NOVA Jr.Plusの駐車用ブレーキ取付方法変更

表題の件につきまして下記の通りご案内申し上げます

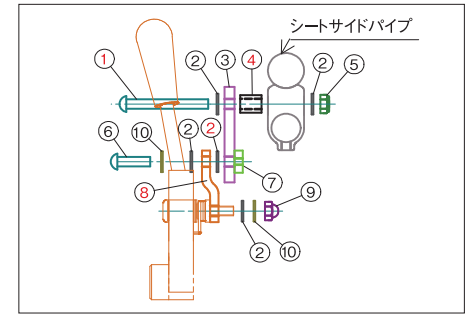
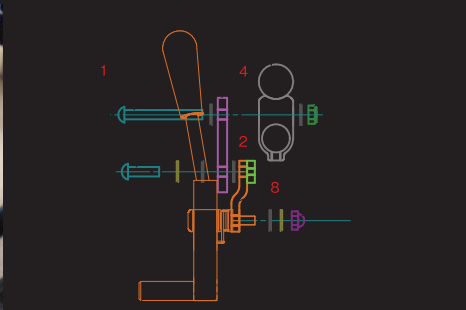
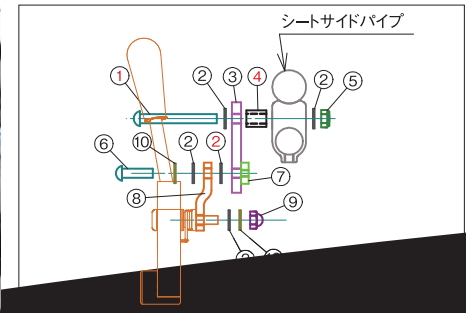
2011/7/1受付分より 全面切り替え ※マルチサポート装着車は即日
変更理由	ワイドフットサポートの仕様変更に伴い、駐車用ブレーキプレートの取付け位置を外側にオフセットする必要があります。 またマルチフットサポート仕様とワイドフットサポート仕様の場合で取付に必要な構成部品を統一するために取付方法を変更いたします。
変更点	<p>① M6ハイテンションワッシャー(2~3枚) ➡ 12mmブレーキスペーサーへ</p> <p>② ブレーキプレートの取付穴位置を統一 20インチ車輪&車軸前後位置(-20)の時前方の穴を使用 ➡ どの条件下でも前方の穴(写真参照)を常に使用</p> <p>③ 仕様により(ワンタッチ車輪、介助ブレーキ等)NVJ2 ブレーキステー-2の取付け向き変更が必要となります。 ※詳細右頁</p> <p>① スペーサーの変更、ブレーキプレートの取付位置</p> <div style="display: flex; justify-content: space-around;"> <div style="text-align: center;">  <p>現在</p> </div> <div style="text-align: center;">  <p>変更後</p> </div> <div style="text-align: center;">  <p>12mm 窪み側が上面</p> </div> </div> <p>② ブレーキプレート取付穴位置</p> <div style="display: flex; justify-content: space-around;"> <div style="text-align: center;">  <p>今後 使用しない</p> </div> <div style="text-align: center;">  </div> <div style="text-align: center;">  </div> </div>

・ドラムブレーキ装着時or
キャンバー2°の時
(赤字が変更箇所)

(※向きに注意すること)
